Asemakaavan muutos

5. kaupunginosa kortteli 521 tontti 10

Eteläranta 5

ASEMAKAAVASELOSTUS, LUONNOS
KAAVOITUS
2025

Kuva 7. Asemakaavan muutos

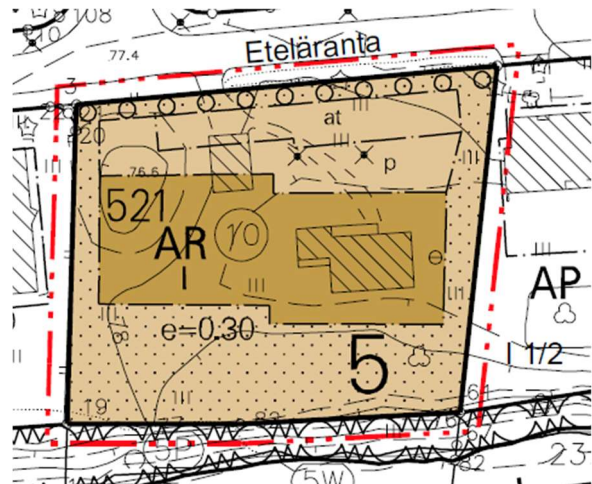
Kaavaluonnoksen mukaan 78 m korkeuskäyrä kulkee lähellä Eteläranta 7:n rajaa. Eteläranta 5:n rakennus on tätä korkeammalla. Tämä tarkoittaa sitä, että kaavaluonnokseen merkitty rakennusala niin rivitalorakennuksen kuin autotallinkin kohdalla johtaa voimakkaaseen tarpeeseen joko leikata korkeampaa maata taikka tehdä täyttöä. Jos täyttöihin päädytään, niin rakennukset tulevat ikään kuin kukkulan/penkan päälle. Täytöt olisivat huomattavia. Tämä rikkoisi voimakkaasti maisemakuvaakin niin Etelärannan tien puolelta kuin itse Kemijoelta katsottaessa. Täytöt lisäävät myös merkittävästi hulevesien kulkeutumisen riskiä naapuritonteille syksyn ja kevään tilanteissa, joissa maa on roudassa ja hulevesiviemärit jäässä. Leikkaukset taas johtaisivat siihen, että tienpinta ja rantapenger olisivat korkeammalla kuin itse rakennus.

Kaavaluonnoksen mukaan 78 m korkeuskäyrä kulkee länsipuolella lähellä Eteläranta 7:n rajaa, ja itäpuolella Eteläranta 3:n paritalon eteläseinustan kohdalla. Eteläranta 5:n rakennus on selvästi 78 m korkeuskäyrää korkeammalla. Tämä tarkoittaa sitä, että kaavaluonnokseen merkitty rakennusala niin rivitalorakennuksen kuin autotallinkin kohdalla johtaa voimakkaaseen tarpeeseen joko leikata korkeampaa maata tai korottaa tonttia matalammilta osilta. Jos täyttöihin päädytään, niin rakennukset tulevat sijaitsemaan viereisiä asuinrakennuksia selkeästi korkeammalla. Täytöt olisivat huomattavia. Tämä rikkoisi voimakkaasti maisemakuvaan niin Etelärannan tien puolelta kuin Kemijoelta katsottaessa. Täytöt lisäävät myös merkittävästi hulevesien kulkeutumisen riskiä naapuritonteille syksyn ja kevään tilanteissa, joissa maa on roudassa ja hulevesiviemärit jäässä. Leikkaukset taas johtaisivat siihen, että tienpinta ja rantapenger olisivat korkeammalla kuin itse rakennus.

Rakennuksen yksityiskohtaisempi toteutus korkeusolosuhteiden osalta ratkaistaan rakennuslupavaiheessa. Alueella ei ole kyse huomattavista korkeuseroista. Rakennuslupa velvoittaa rakentajaa huolehtimaan tontin hulevesistä.

Kuva 8. Asemapiirustus arkkitehdit Rantala & Kankaanpää Oy

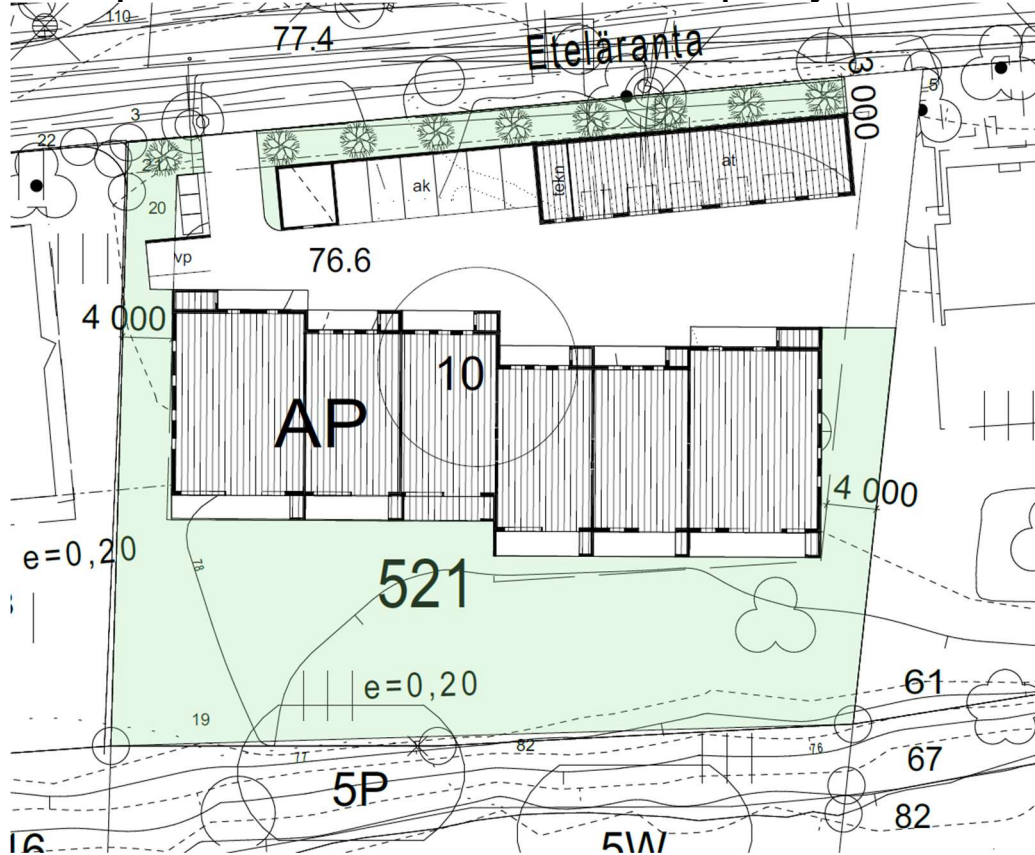
Kaavaluonnoksen asemapiirustus -luonnoksessa Eteläranta 5:n tontille on merkitty kaksi liittymää, joista idän puoleista ei ole mahdollista toteuttaa, koska se tulisi liian lähelle Eteläranta 3:n paritalorakennusta ja ajoneuvoliittymää. Eteläranta 3:n paritalon tarkka etäisyys Eteläranta 5 tontin rajasta ei käy ilmi kaavaluonnoksesta tai selostuksesta, mutta etäisyys on arviolta vain noin 1-2 m tontin rajasta. Rovaniemen kaupungin voimassa olevan Rakennusjärjestyksen mukaan liittymä, piha-alue ja ajoneuvoliittymä on suunniteltava siten, ettei siitä aiheudu haittaa naapureille (pääsääntöisesti paloturvallisuus, hulevedet ja melu). Etäisyydestä naapurin rakennukseen ei ole erillistä kiinteää metriarvoa rakennusjärjestyksessä, mutta:

- Liittymän etäisyys rakennukseen tulee olla riittävä paloturvallisuuden ja liikenneturvallisuuden varmistamiseksi
- Liittymän läheisyydessä asuinrakennukseen kohdistuva melu ja mahdollinen veden ohjautuminen ovat perusteita, miksi kaupungit rajaavat etäisyyttä rakennuksiin
- Rovaniemen rakennusjärjestyksessä on maininta, että rakentaminen ei saa aiheuttaa kohtuutonta haittaa naapureille, mikä tulkitaan usein 10–15 metrin etäisyydeksi asuinrakennuksesta liittymien ja pihojen kohdalla

Asemapiirustus -luonnoksessa esitetty rivitalo täyttäisi itä -länsisuunnassa lähes koko tontin. Rakennuksen kadun puoleinen alue koostuu kahdesta liittymästä ja pysäköintialueista. Luonnoksen perusteella tontilla ei ole mahdollista huomioida lainkaan rivitalon lumen säilytystä talvella tai lumen sulamisvesien vaikutusta viereisillä tonteilla oleviin rakennuksiin.

Kyseessä on luonnos, mutta esitys vahvistaa näkemystämme, että kaavamuutoksen vaikutuksia ei ole riittävästi selvitetty.
